RELATÓRIO DE AVALIAÇÃO

Condições de Biossegurança das dependências do Instituto de Química para o retorno de atividades presenciais

Agosto de 2021

Figura 20 – Ocupação de halls e corredores obstaculizando a fuga e combate ao incêndio no quarto piso (a-e) e no piso térreo (f).

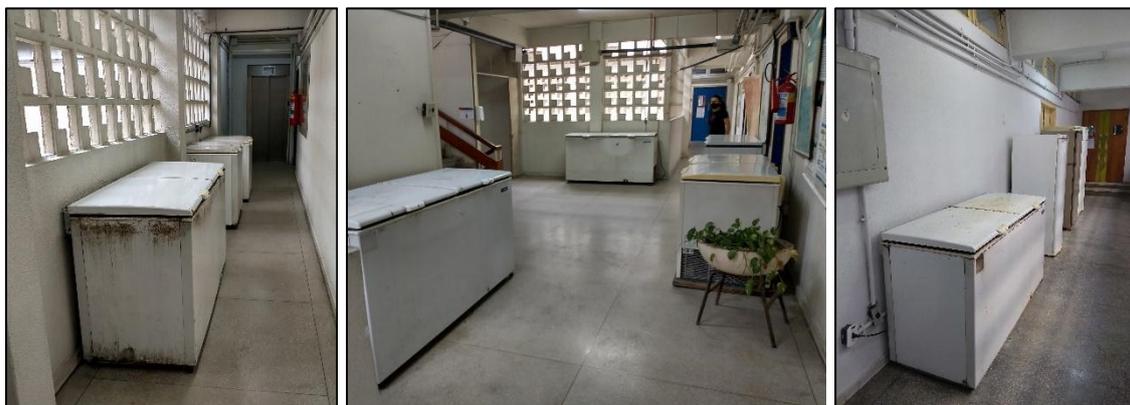
Um outro problema detectado nas nossas inspeções foi o da obstrução de passagens e corredores no prédio principal com geladeiras e freezers, e outros equipamentos, em particular no quarto piso (Figura 20); dificultando a fuga em emergências e a passagem de bombeiros e seu equipamento. Refira-se ainda na

Figura 20c a presença de cilindros de gases comprimidos que não deveriam aí estar, mas sim alocados em áreas externas, criando linhas de gases para o edifício (ver § 3.7).

Figura 26 - Controle de acesso (a) e sinalização de entrada/saída (a-b) e circulação (c) no piso térreo do ex-prédio da Física.

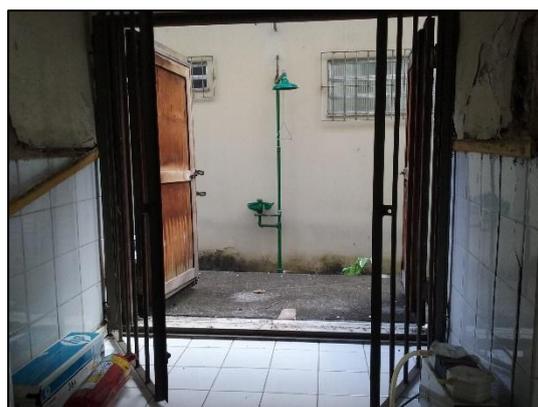
As atividades do Instituto de Química neste edifício limitam-se a laboratórios de pesquisa no piso térreo. Tal como no prédio principal, a circulação e indicação de entradas e saídas está bem estabelecida, em resultado das ações realizadas em 2020 por parte da CBio-IQ e do GTI/COVID-19, no âmbito da resposta do IQ à melhoria das condições de segurança para atividades presenciais no IQ (Figura 26).

Quando, numa emergência, não for possível a saída pelo corredor interno (Figura 26c) esta terá de se fazer pelas janelas, para o exterior ou para um pátio interno (rota alternativa). Constatou-se que as janelas têm grades internas, tipicamente trancadas a cadeado. Desde que a chave do cadeado esteja em local bem visível e conhecido, é possível a sua utilização mantendo-as abertas durante o período de trabalho (Figura 27). No entanto, observaram-se situações de janelas bloqueadas no exterior por ares-condicionados, motores de capelas ou material sem utilidade (Figura 28), ou com barreiras no interior (Figura 29), com grades que não permitem passagem, por equipamentos grandes ou pesados e tubulações.

Figura 34 – Casa de máquinas de incêndio localizada no pátio interno n° 1 do prédio principal: a) exterior com sinalização de alarme, b-c) interior da casa de máquinas e d) cisterna que abastece a bomba.

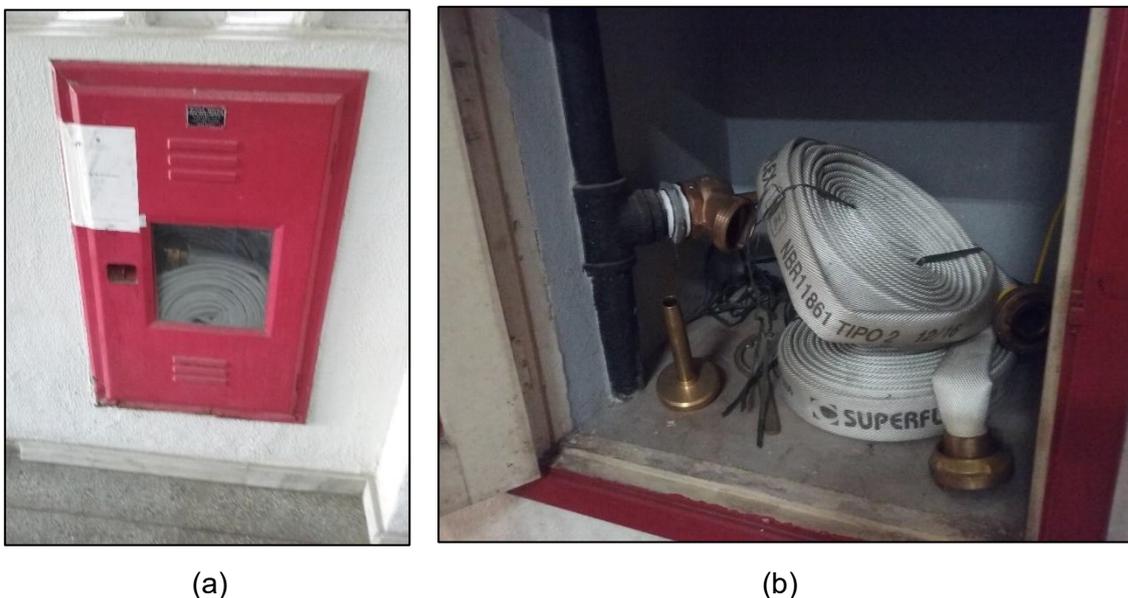
Existe uma casa de *máquinas de incêndio* num dos átrios internos do prédio principal, onde está localizada uma bomba de água (Figura 34). Essa bomba é abastecida por uma cisterna (Figura 34d) que por sua vez é abastecida por outra cisterna do prédio anexo, através da bomba situada no subsolo (ver sistema de recalque em § 3.5). Nenhuma das bombas funciona quando ocorre interrupção no fornecimento de energia elétrica, o que é uma agravante de risco no combate a incêndios.

Outro elemento de segurança do prédio principal, também indicado na Figura 34a é uma campainha de alarme de incêndio que atua por acionamento direto, ou seja, não depende de ligação a sensores de fumo. O barulho que ela produz é insuficiente para ser ouvido em todo o edifício. Não existem alarmes de fogo no prédio anexo ou no ex-prédio da Física.

Figura 36 – Pilar junto a uma janela da lateral do IQ voltada ao prédio anexo: a) corrosão avançada e destacamento da camada de revestimento do aço; e detalhe em b) (enviada com Memo 48/2014/GEO – Anexo 12).

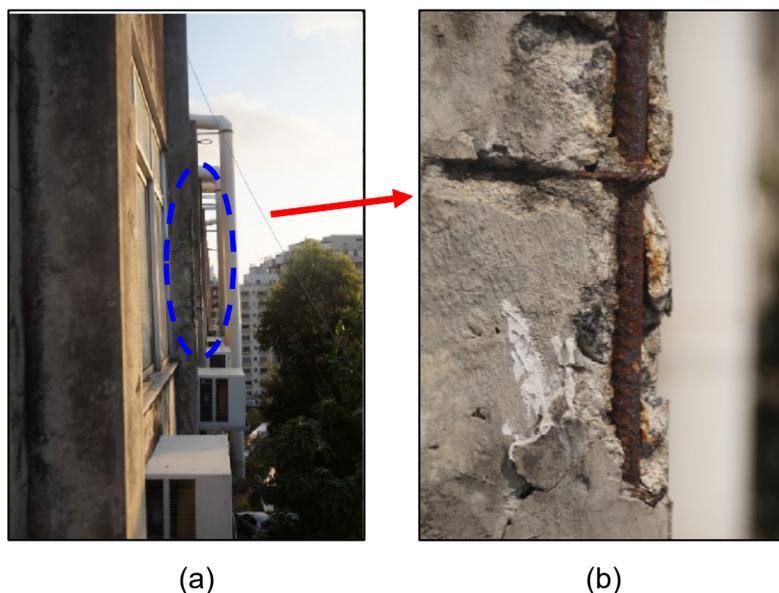
Na Figura 36 observa-se um exemplo de pilares corroídos no 5º piso. Este situa-se na lateral do IQ voltada ao prédio anexo. É clara a perda de grandes partes de concreto que se manifestam por espaços não preenchidos, e a ausência do revestimento da superfície externa do aço. Estas patologias não são observadas nos pilares dos andares inferiores, construídos vários anos antes. No vão interno entre a secretaria do GEO e as salas de aula (Figura 37a) é possível observar o acúmulo de pedaços de concreto e o estufamento de um pilar (Figura 37b).

Figura 39 – Viga transversal (seta) apoiada em pilares com alto grau de deterioração (assinalados): a) vista interna; b) vista externa do pilar assinalado; c) detalhe do pilar.

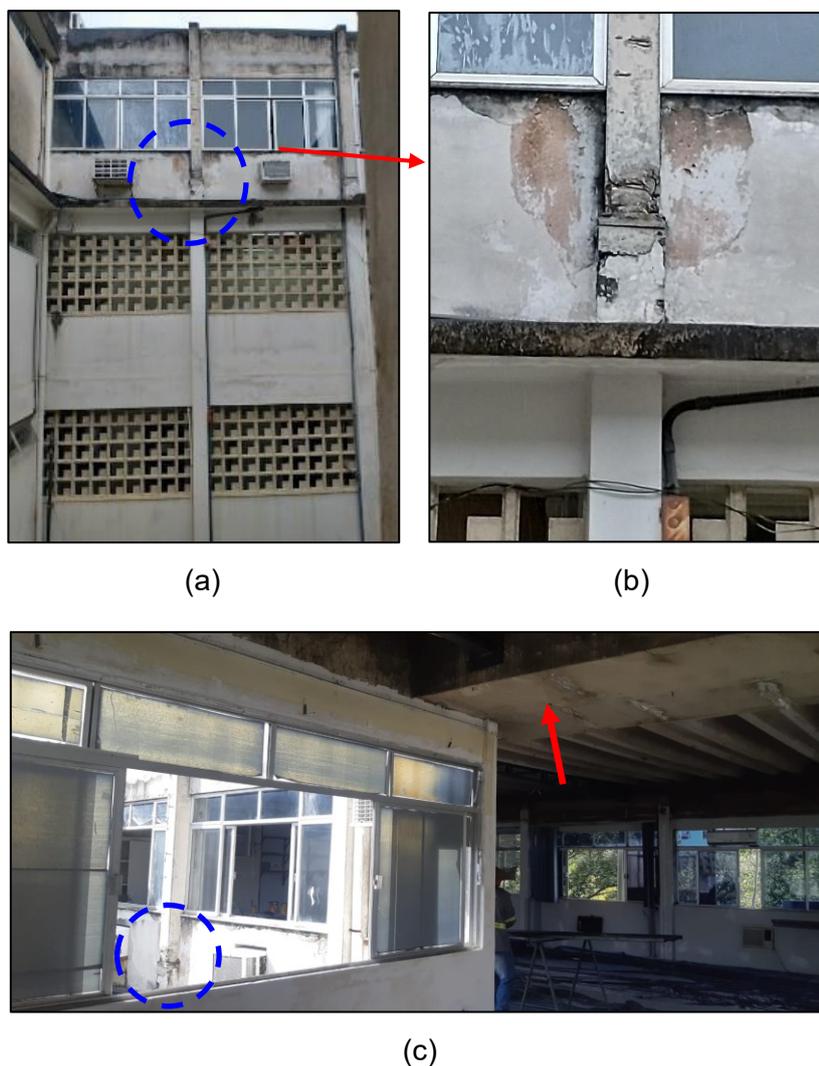
Em nova visita realizada no final de julho de 2021 foi possível confirmar patologias já detectadas em 2014 (ver Figura 38) e fazer novas observações. Após a retirada do forro nas obras em curso no telhado, pode-se observar uma viga de grande dimensão e peso apoiada em pilares em mau estado de conservação (Figura 39), os quais provavelmente não apresentam a mesma capacidade de sustentação prevista nos cálculos originais, em virtude da fadiga dos materiais expostos durante décadas. Na Figura 39b é ainda notória a presença de infiltrações no quinto piso junto às janelas e o seu mau estado geral quando comparado com o dos restantes pisos, apesar de ter sido construído posteriormente (1985 vs 1977).

Figura 56 – Acesso não controlado (a-b) à cisterna no prédio anexo (10) e evidência da inadequação da proteção (c).

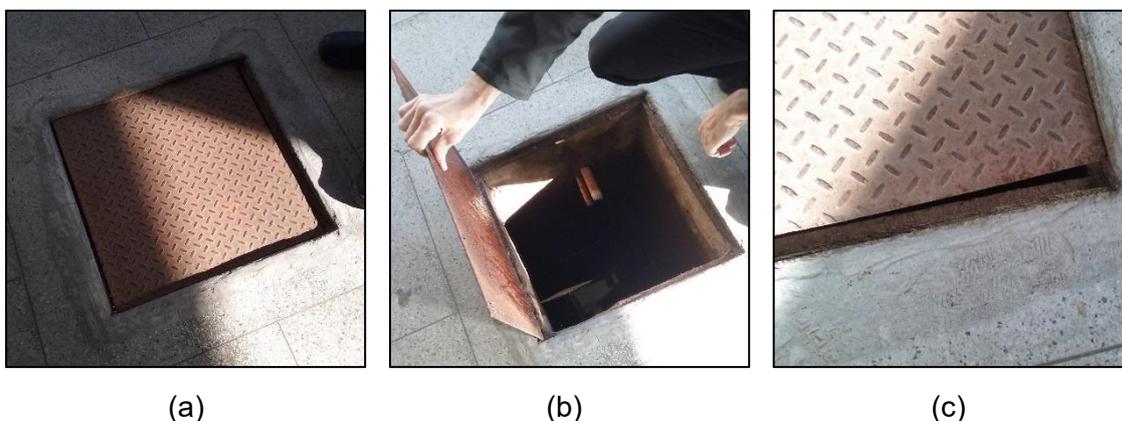
A água que é bombeada para o prédio anexo e prédio principal provém de uma cisterna, que é periodicamente limpa (n°10 na Figura 3). No entanto, o acesso é muito fácil e sem controle (Figura 56), o que acarreta sérios riscos de segurança. Observou-se ainda que a vedação não é eficiente, possibilitando o acesso a insetos e à proliferação de mosquitos causadores de diversas doenças.

Figura 60 - Laboratórios de ensino do GQI: tubulação hidráulica suspensa (a) e posicionada no chão (b - c).

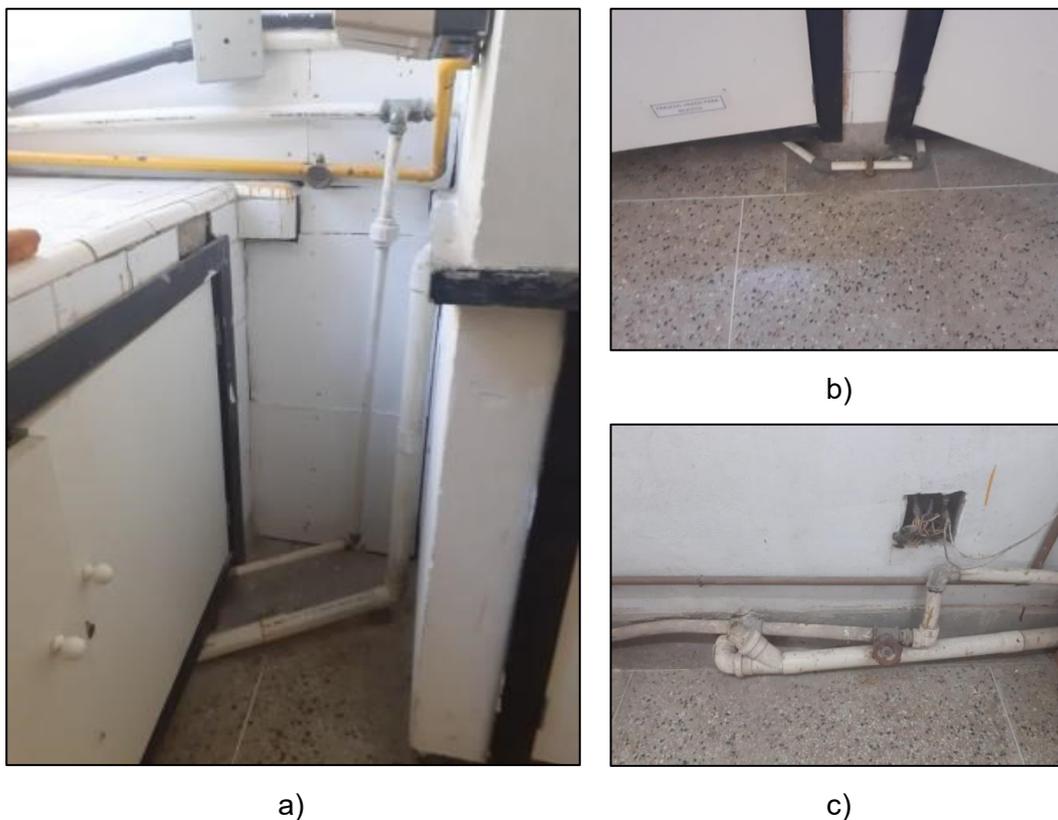
Os laboratórios de ensino de graduação do prédio anexo têm também sérios problemas ao nível de tubulação hidráulica e esgotamento. Não há ralos no piso para esgotamento de água em caso de alagamento ou rompimento de tubulação e diversas tubulações hidráulicas estão expostas no piso dos laboratórios de ensino o que favorece o seu rompimento e a ocorrência de acidentes (Figura 60).

Figura 62 – Inadequações nas capelas nos laboratórios de ensino: subdimensionada (a), ineficiente quanto ao projeto com exaustores obsoletos e alto ruído (b), e tubulações de exaustão danificadas (c).

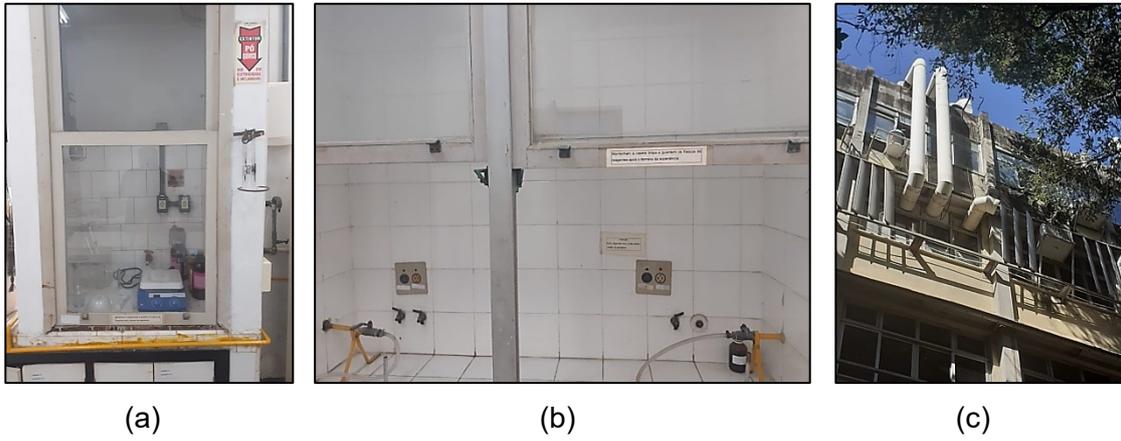
No terceiro piso fica o Departamento de Química Analítica (GQA). Os seus laboratórios de ensino de graduação não possuem chuveiro mas possuem lava-olhos (Figura 64a). As capelas não possuem uma exaustão satisfatória e são muito pequenas para o número de alunos por turma (Figura 64b).
